HT-200-2

HTTR 設工認 第 2 回申請の一部補正(R2.3.30)の
コメントに係る回答

令和 2 年 6 月 24 日

第2回申請の一部補正(R2.3.30)に対する確認事項(No.15の追加 R2/6/18):第2編(内部火災)

図1 二酸化炭素消火設備起動の流れ

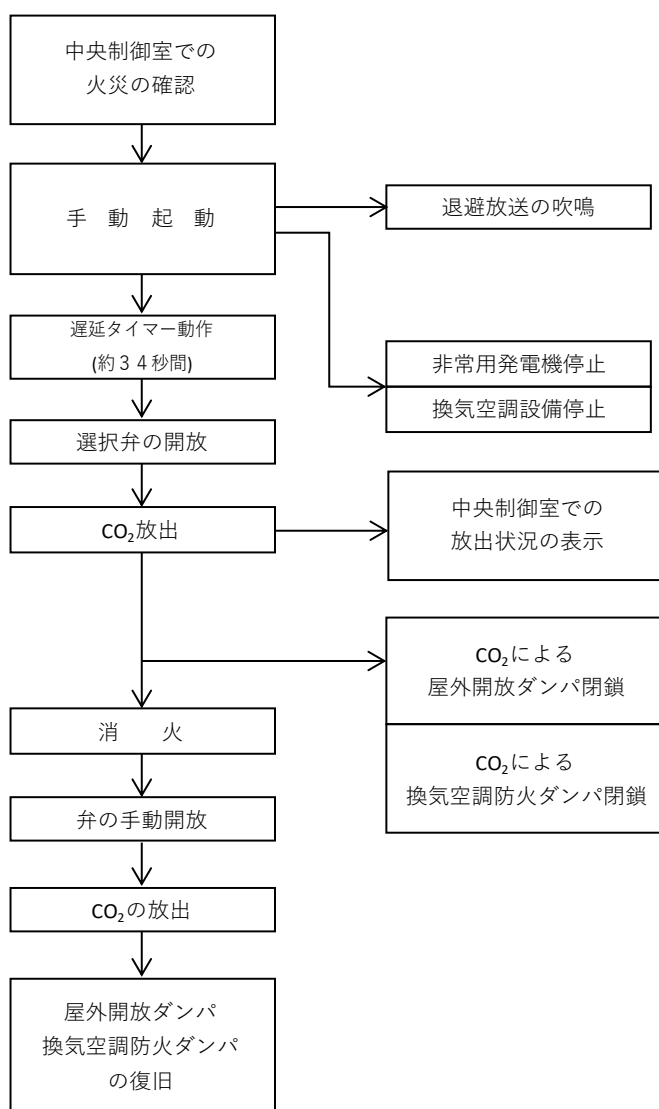
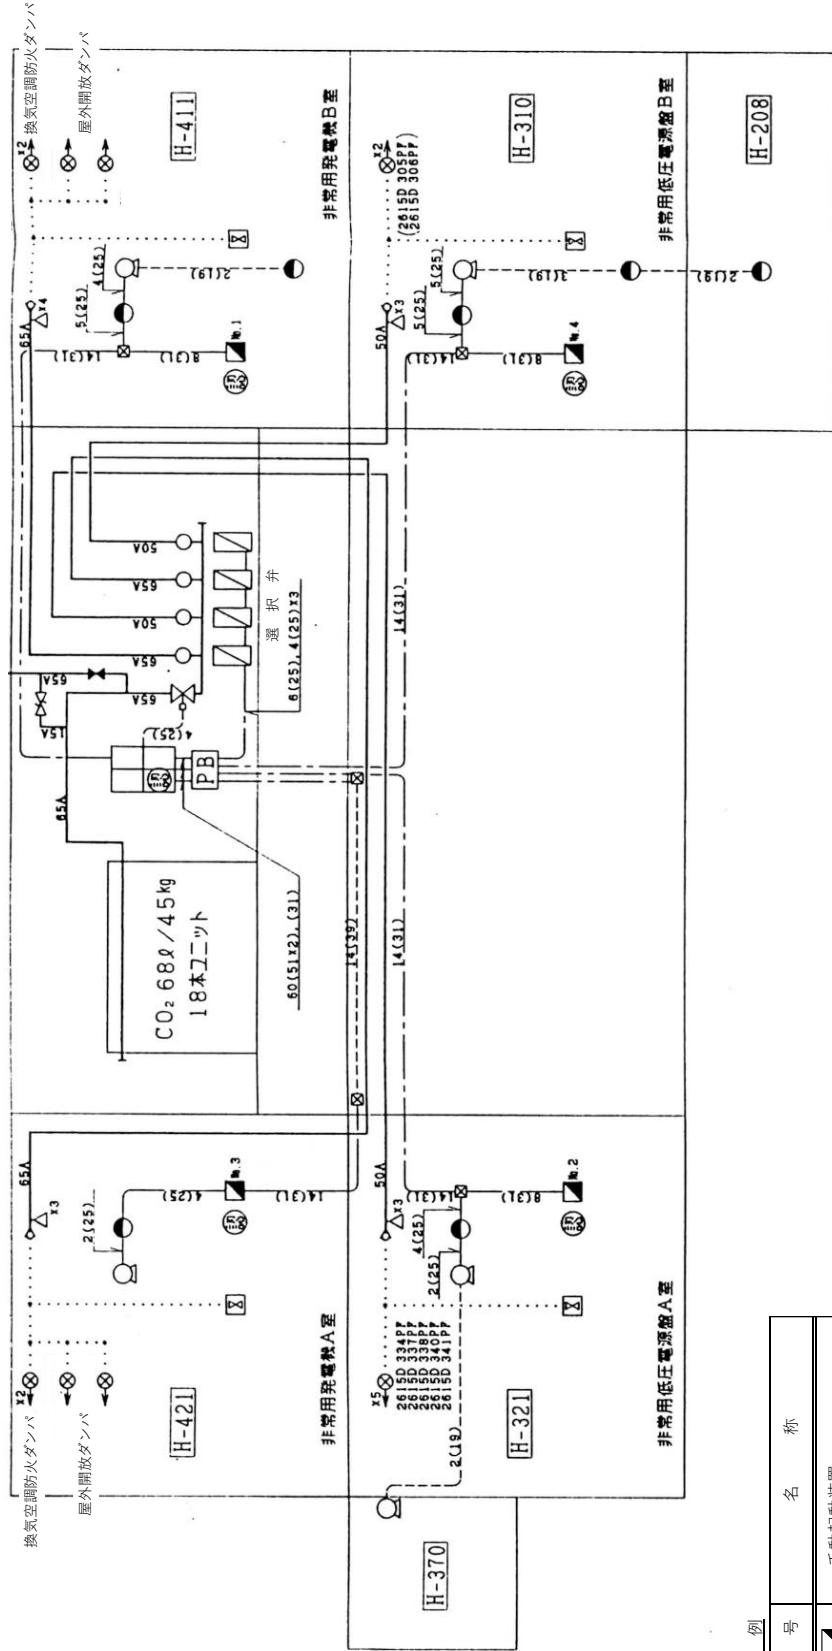
二酸化炭素消火設備を設置している非常用発電機室の防火ダンパについて、構造図や作動信号を含む作動の流れ図を用いて、同室の火災発生時に、消火に必要な十分な量の二酸化炭素の閉じ込めが可能か説明すること。

【回答】中央制御室にて非常用発電機室の火災を感知した際、二酸化炭素消火設備を手動起動することで、非常用発電機及び換気空調設備の停止信号を発信すると共に約34秒間の退避警報の吹鳴後、消火する火災区域に係る選択弁を開放することで、二酸化炭素を放出する。放出と同時に、消火効果をもとめるため、火災区画に設置している屋外に開放されているダンパ及び換気空調設備の防火ダンパを閉鎖する。なお、中央制御室の自動火災報知設備の受信機に、二酸化炭素消火設備の放出状況を表示する。消火後、ダンパ復旧箱内の弁の手動開放により蓄圧されていた二酸化炭素を放出することで、屋外に開放されているダンパ及び換気空調設備の防火ダンパを復旧する。

図1に二酸化炭素消火設備起動の流れ、図2に二酸化炭素消火設備系統概、図3に屋外開放ダンパの外観、表1に非常用発電機室に係る二酸化炭素消火設備の消火剤量を示す。

図 屋根トラスの解析モデル (一部拡大)

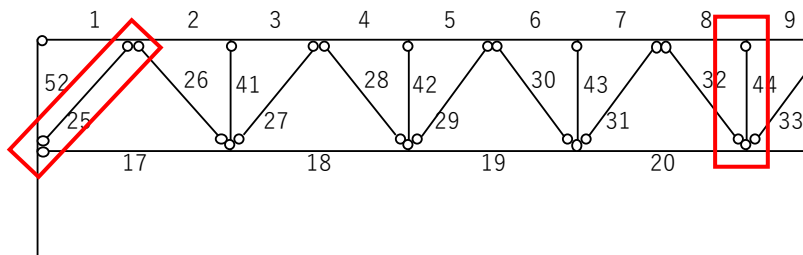
屋根トラスの斜材 (25) と束材 (44) では、曲げモーメントとせん断力が「-」となっている理由を説明すること。

屋根トラスの斜材と束材の解析モデルで使用した部材はトラス要素のため、曲げモーメントとせん断力は生じないため、「-」と表現している。

なお、解析モデル図では、両端ピン (○) と表現としている。

表4.11表

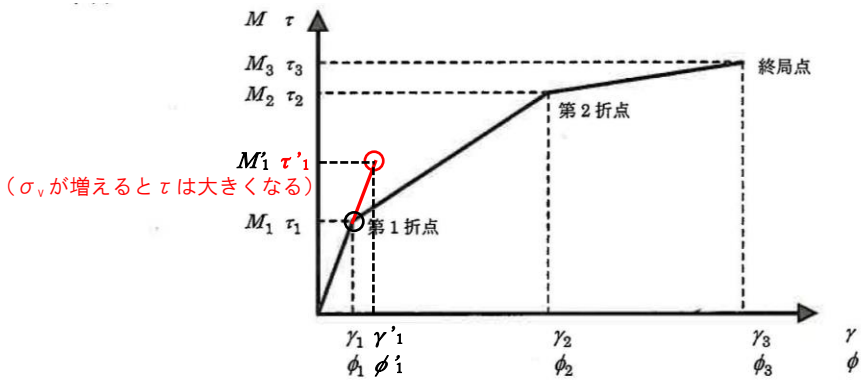
小梁の下弦材、斜材、束材で曲げモーメントが「-」となっている理由を説明すること。また、小梁にはせん断力は発生しないのか説明すること。(屋根トラスの評価ではせん断力を評価しているため)

小梁の構造はトラスである。上弦材は、直接屋根スラブを受けているため、曲げモーメントが発生する。その他の部材は、曲げモーメントは生じない。なお、小梁に生じる応力は、圧縮、引張力が支配的であり、せん断力は極めて小さい。

図 非常用発電機の配置

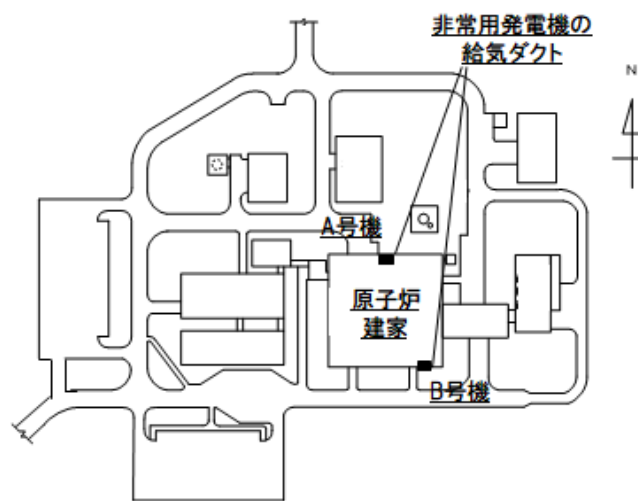
外部火災に対する評価対象施設の構造健全性の評価に加え、防護対象機器の性能が維持されることも評価すべき。具体的には、非常用ガスタービン発電機の給気温度が許容値以下であることも評価すべきではないか。(非常用電源設備も防護対象であるため)

非常用発電機の性能の維持が確認されている外気の給気温度は40℃である。

外部火災が発生した場合、非常用発電機は熱せられた外気を取り込む恐れがあるが、非常用発電機の給気ダクトは、HTTR原子炉建家の北・南側に物理的に分散して設置されており、想定する外部火災の影響を同時に受けることはない。万一、非常用発電機が作動中に外部火災が発生した場合は、発火点の方位にある非常用発電機を停止することにより、外気の取り込みを防止する。その他の給気系統については、外部火災発生時に機器を停止し、外気の取り込みを防止する。
